改善箇所説明図

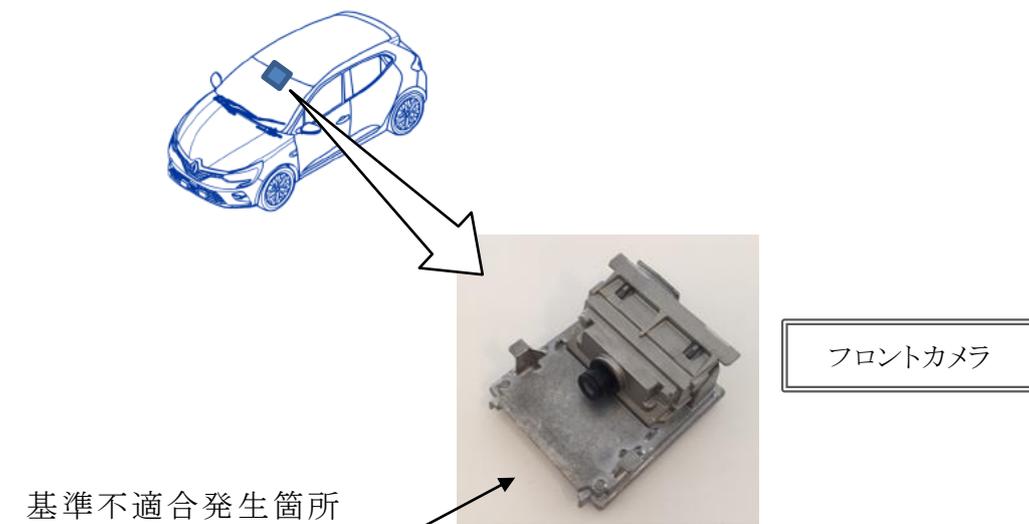
運転支援システムの構成部品であるフロントカメラのMPU (Micro Processor Unit) において、半導体の製造管理が不適切なため、配線層が剥がれて薄くなっているものがある。そのため、走行振動等により配線層に亀裂が入り、最悪の場合、運転支援システムが機能しなくなるおそれがある。

全車両、フロントカメラを良品に交換する。

助手席側ドアストッパー固定ボルト上面に白色ペイントを塗布する。
